PLAN LOCAL D'URBANISME INTERCOMMUNAL PLAINE COMMUNE PROJET DE REVISION

Enquête publique du 25 avril au 2 juin 2025 inclus

RAPPORT DE LA COMMISSION D'ENQUETE

Enquête publique révision du PLUi de Plaine Commune Rapport, Conclusions motivées avis de la commission d'enquête ; Décision TA de Montreuil N° E24000029 / 93 du 19 /12/2024

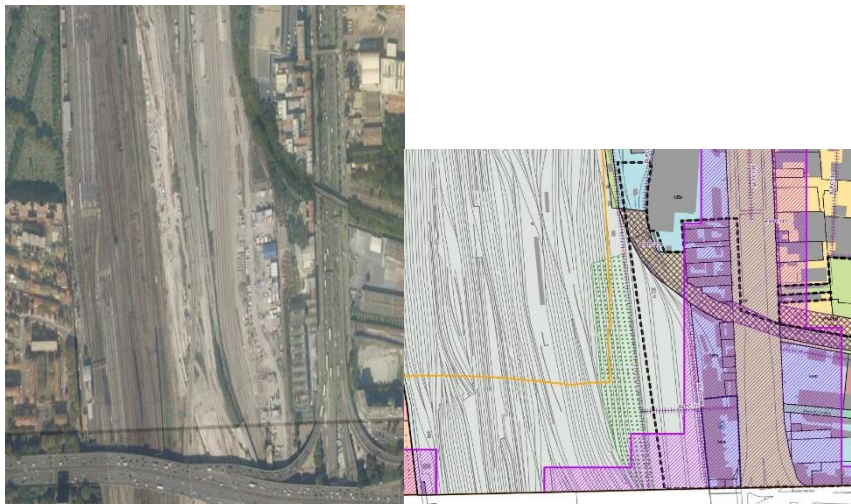
L'EPT se positionnera sur cette demande ainsi que sur les éléments suivants :

Les 4 EVP listés par la SNCF étaient déjà présents dans le PLUi de 2020. Plaine Commune propose de les conserver, sauf celui situé au sud de Saint-Denis qui ne correspond plus à la réalité du terrain (voir réponse détaillée ci-dessous pour l'ensemble des sites).

Site n°1 : Les EVP à proximité de la Gare de la Plaine Stade de France permettent la protection d'espaces végétalisés existants. Par ailleurs, ces espaces ne sont pas protégés par d'autres outils règlementaires. Les illustrations ci-dessous présentent la photographie aérienne 2024 et le plan de zonage détaillé du PLUi 2020.

règlementaires. Les illustrations ci-dessous présentent la photographie aérienne 2024 et le plan de zonage du PLUi 2020.

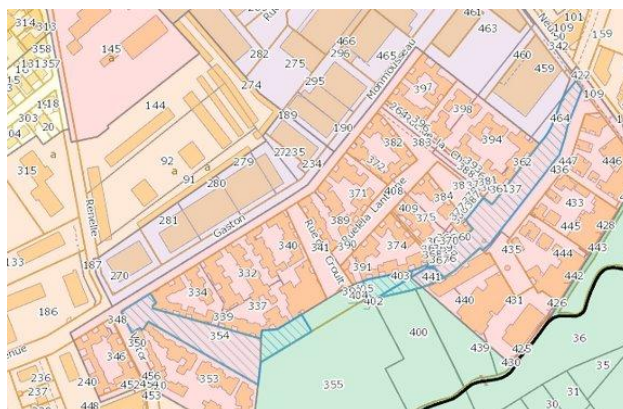
23. Ajouter la parcelle AN0095 à la SLPC227 (CTM) (C252)

Réponse de l'EPT : Défavorable

L'EPT apporte une réponse défavorable à cette demande, la SLPC n'ayant bien vocation qu'à intégrer la parcelle AN0096.

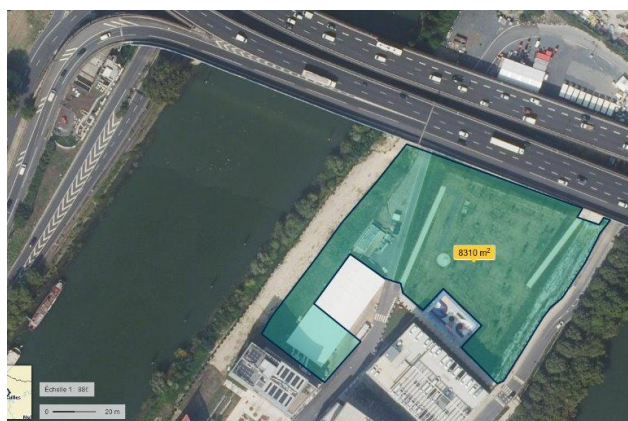
Question : Ajouter les alignements d'arbres le long de la Seine sur le plan du patrimoine arboré.

Réponse : L'EPT n'est pas favorable à cette demande. La partie sud de L'Île-Saint-Denis (quai du Chatelier) est beaucoup plus minéralisée que la partie nord de l'île et a connu des travaux récents liés au village olympique et paralympique et au nouveau franchissement de la Seine. La qualité de l'alignement d'arbres est de moindre intérêt que celui au nord : les sujets sont moins nombreux et moins anciens.
